使用前確認申請書の変更について

原 発 本 第 229 号
令 和 4 年 3 月 30 日

玄海原子力発電所第3号機

使用前確認申請書

2. 1 使用前確認申請書

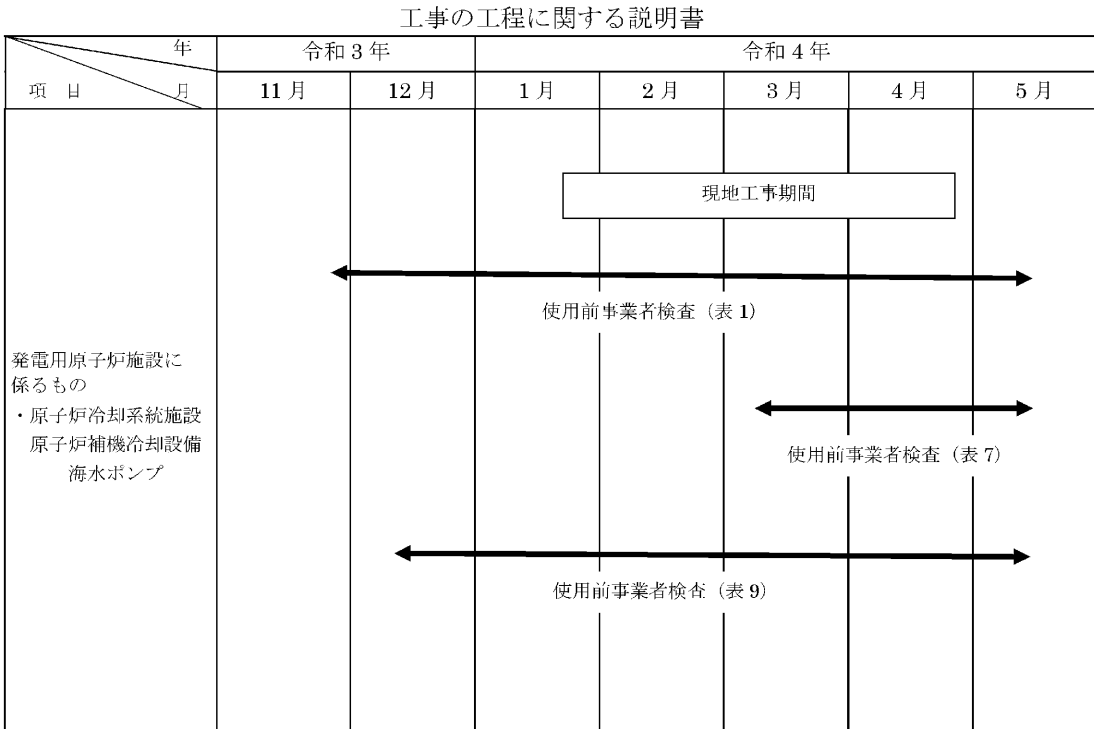
変更の内容	玄海原子力発電所第3号機 原子炉冷却系統施設の改造の工事 (変更前)	
	使用前確認を受けようとする使用前事業者検査に係る工事の工程、期日及び場所	工事の工程 構造、強度又は漏えいに係る検査（表1） 期日 自 令和3年 11月 30日 至 令和4年 5月 16日 場所 玄海原子力発電所 三菱重工業株式会社 原子力セグメント（高砂地区） （兵庫県高砂市荒井町新浜）
	使用前確認を受けようとする使用前事業者検査に係る工事の工程、期日及び場所	工事の工程 工事完了時の検査（表7） 期日 自 令和4年 3月 7日 至 令和4年 5月 16日 場所 玄海原子力発電所
	使用前確認を受けようとする使用前事業者検査に係る工事の工程、期日及び場所	工事の工程 品質マネジメントシステムに係る検査（表9） 期日 自 令和3年 12月 13日 至 令和4年 5月 16日 場所 玄海原子力発電所
申請に係る発電用原子炉施設の使用の開始の予定時期	令和4年 6月 6日	
変更の内容	(変更後)	
	使用前確認を受けようとする使用前事業者検査に係る工事の工程、期日及び場所	工事の工程 構造、強度又は漏えいに係る検査（表1） 期日 自 令和3年 11月 30日 至 令和4年 8月 15日 場所 玄海原子力発電所 三菱重工業株式会社 原子力セグメント（高砂地区） （兵庫県高砂市荒井町新浜）
	使用前確認を受けようとする使用前事業者検査に係る工事の工程、期日及び場所	工事の工程 工事完了時の検査（表7） 期日 自 令和4年 4月 25日 至 令和4年 8月 15日 場所 玄海原子力発電所
	使用前確認を受けようとする使用前事業者検査に係る工事の工程、期日及び場所	工事の工程 品質マネジメントシステムに係る検査（表9） 期日 自 令和3年 12月 13日 至 令和4年 8月 15日 場所 玄海原子力発電所
申請に係る発電用原子炉施設の使用の開始の予定時期	令和4年 9月 15日

変更の理由	玄海原子力発電所第 3 号機の海水ポンプ取替工事の工事工程の見直しに伴い、「使用前確認を受けようとする使用前事業者検査に係る工事の工程、期日及び場所」及び「申請に係る発電用原子炉施設の使用の開始の予定時期」を変更する。
-------	---
